MESTNA OBČINA LJUBLJANA
Ž U P A N

ZADEVA: PREDLOG ZA OBRAVNAVO NA SEJI MESTNEGA SVETA
MESTNE OBČINE LJUBLJANA

NASLOV: Predlog Odloka o spremembah in dopolnitvah Odloka o
zazidalnem načrtu za območje Potniškega centra Ljubljana

Predlog odloka o spremembah in dopolnitvah Odloka o zazidalnem
načrtu za območje potniškega centra Ljubljana

zazidalna situacija z načrtom zelenih površin – nivo streh

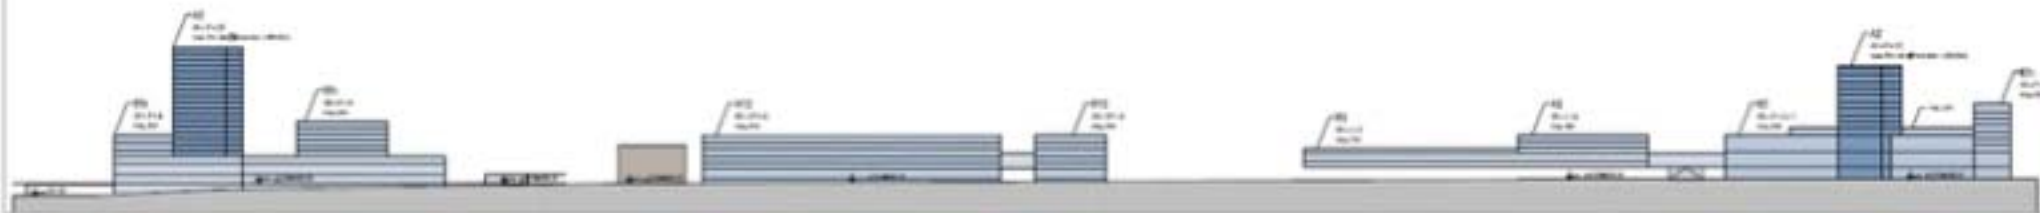
- drugi, tretji in četrti odstavek črtajo;
- besedilo sedmega odstavka spremeni tako, da se glasi:
 »V prostorski enoti P12a je za objekt B12a dopustna višina zgornje točke zaključnega venca 14 m, osrednji del objekta pa izjemoma tudi višje, maksimalno 23 m, vendar le v

določenem območju, ki je prikazan na grafični karti: »3.3 Zazidalna situacija z načrtom zelenih površin – nivo streh«;

Tlorisni obseg objekta B12a v prostorski enoti P12a je lahko tudi manjši od predpisanega, vendar le do najmanjšega dopustnega tlorisnega obsega – minimalna varianta, prikazana v grafični karti: »3.3 Zazidalna situacija z načrtom zelenih površin – nivo streh«.
